Mission régionale d'autorité environnementale
OCCITANIE

Avis
sur un parc photovoltaïque sur la commune de DURBANS (46)

N°saisine : 009472/A P

Date : 29 janvier 2026

Figure 4 : cartographie des enjeux sur le milieu naturel (source : étude d'impact)

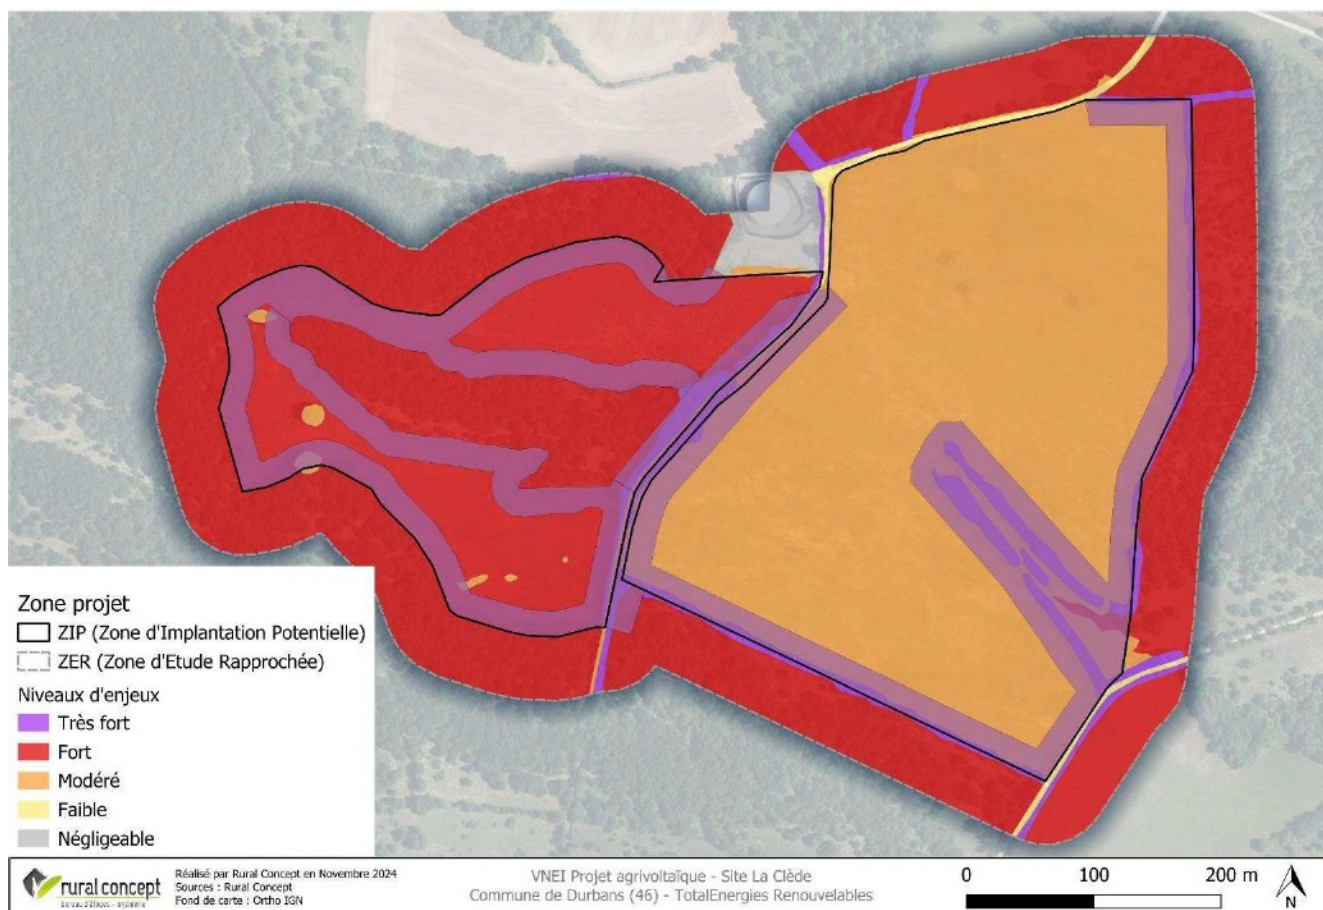
L'étude d'impact conclut à des enjeux très forts à modérés pour la zone d'étude (cf. figure 4). La MRAe souscrit à cette conclusion.

L'implantation retenue pour le projet évite en totalité les boisements, les haies arborées, les arbres isolés et les stations de flore protégée et patrimoniale. Ce qui, selon le porteur de projet, justifie des impacts résiduels non significatifs pour les chauves-souris, les reptiles, l'avifaune des milieux boisés et arbustifs et les insectes saproxyliques.

En revanche, le projet affecte directement les habitats des oiseaux nichant au sol (Alouette lulu) et les habitats de chasse des rapaces (Milan royal (espèce à PNA) et Faucon crécerelle). 1,8 ha de prairies favorables aux papillons sont détruits, d'après l'étude d'impact.

Les impacts résiduels du projet sur l'environnement, suite à l'application des mesures d'évitement et de réduction sont estimées négligeables à faibles par l'étude d'impact, à l'exception d'un impact modéré sur l'habitat communautaire de pelouse sèche (1,8 ha) et d'un impact faible à modéré sur l'habitat de chasse du Petit/Grand Murin (1,8 de pelouses sèches).

La MRAe considère également que la destruction d'habitats des milieux ouverts et semi-ouverts est susceptible d'entraîner une perte d'habitat de reproduction pour l'Alouette lulu justifiant de retenir un

niveau d'impact brut modéré. Des impacts modérés sont également retenus pour le Milan royal (destruction d'habitat de chasse) et pour les papillons patrimoniaux.

La MRAe recommande de rehausser le niveau d'impact résiduel à « modéré » pour l'Alouette lulu, le Milan royal et les papillons patrimoniaux et donc que des mesures de réduction et de compensation adaptées soient mises en œuvre.

Si le site était maintenu, elle recommande d'une part d'analyser la nécessité d'une demande de dérogation à la stricte protection des espèces compte tenu des risques suffisamment caractérisés d'atteinte aux espèces, d'autre part de proposer des mesures de compensations proportionnées et pérennes, et enfin d'exclure du périmètre la zone à enjeu fort située à l'ouest du site.
